BAGIAN V

Evaluasi Hasil Rancangan

Pada bagian ini akan membahas mengenai hasil evaluasi rancangan yang telah di uji secara kuantitatif/simulasi maupun secara kualitatif (berdasarkan penilaian dari dosen pembimbing dan penguji). Adapun beberapa hal yang perlu di revisi dalam perancangan Fasilitas Ekowisata Kampung Sekar Niti :

GAMBAR : (REVISED) KEAMANAN PENGUNJUNG
SUMBER : PENULIS, 2017

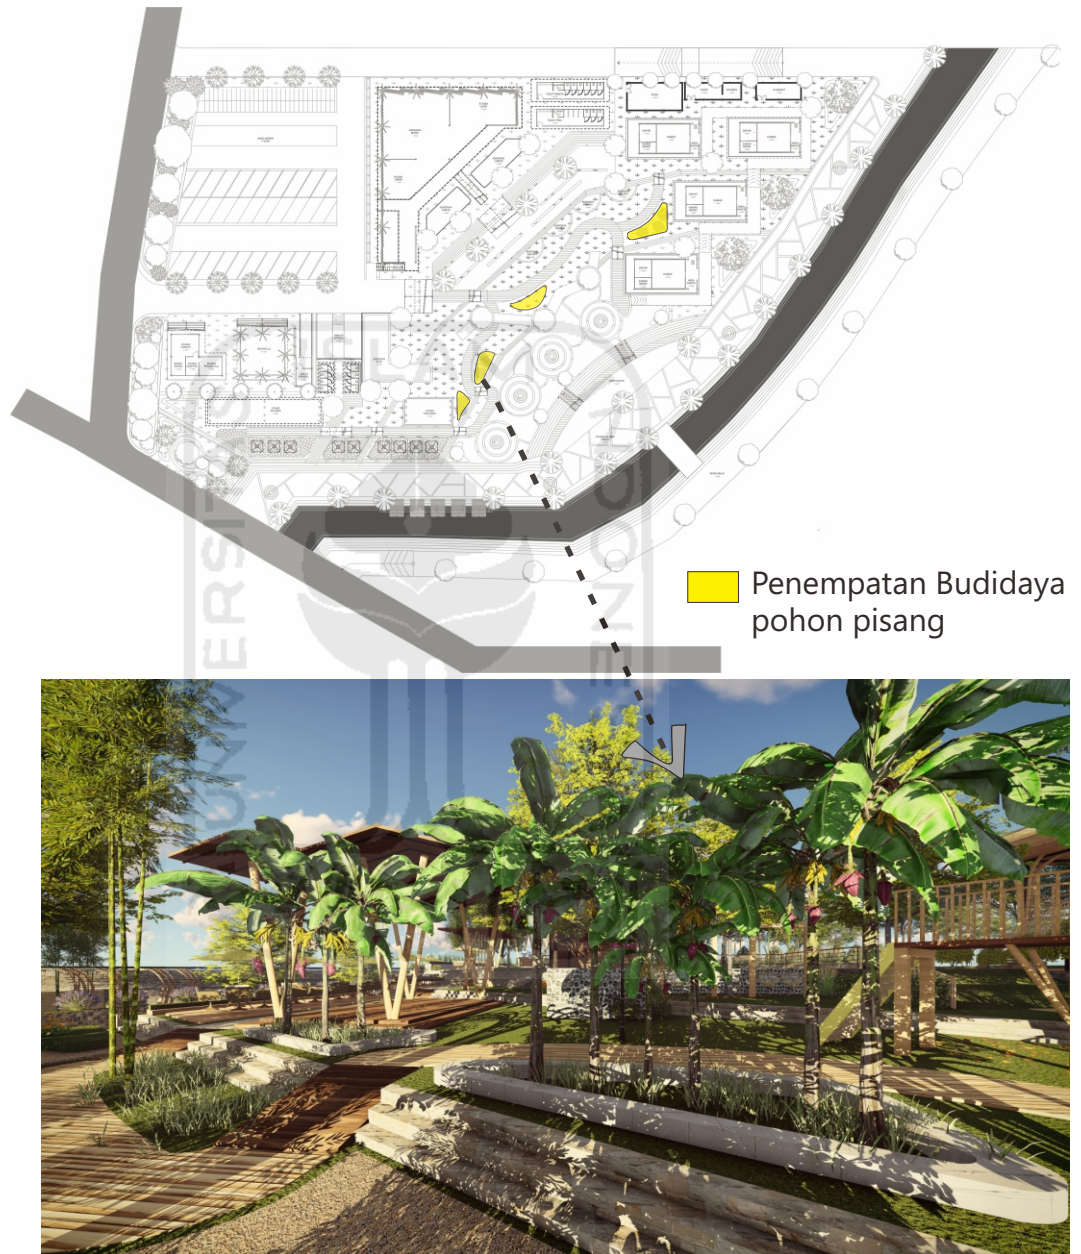
Pada Tepian Sungai diberi Pembatas untuk keamanan wisatawan.

Dalam Evaluasi ini diusulkan untuk memberi pembatas pada tepian sungai winongo untuk keamanan wisatawan, oleh sebab itu pembatas yang ditambahkan berupa tanaman yang berada di tepian sungai.

GAMBAR : (REVISI) PENEMPATAN BUDIDAYA POHON PISANG
SUMBER : PENULIS, 2017

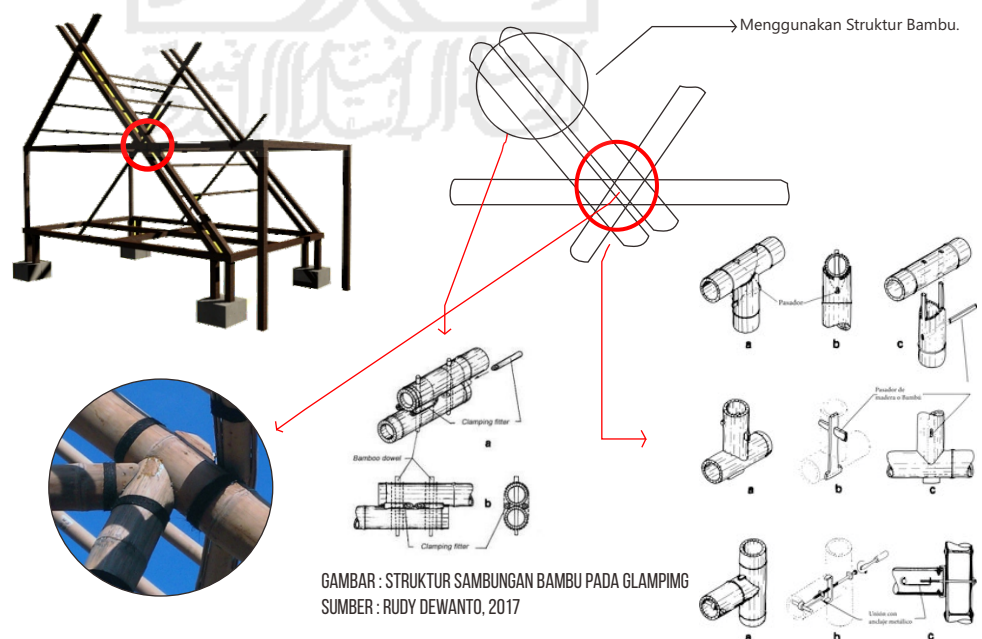
Penempatan Budidaya Pohon Pisang di perjelas.

Di usulkan untuk desain memperjelas dimana peletakan budidaya pohon pisang, dapat dilihat melalui siteplan dan 3d di atas, pohon pisang tersebar di sirkulasi pengunjung.
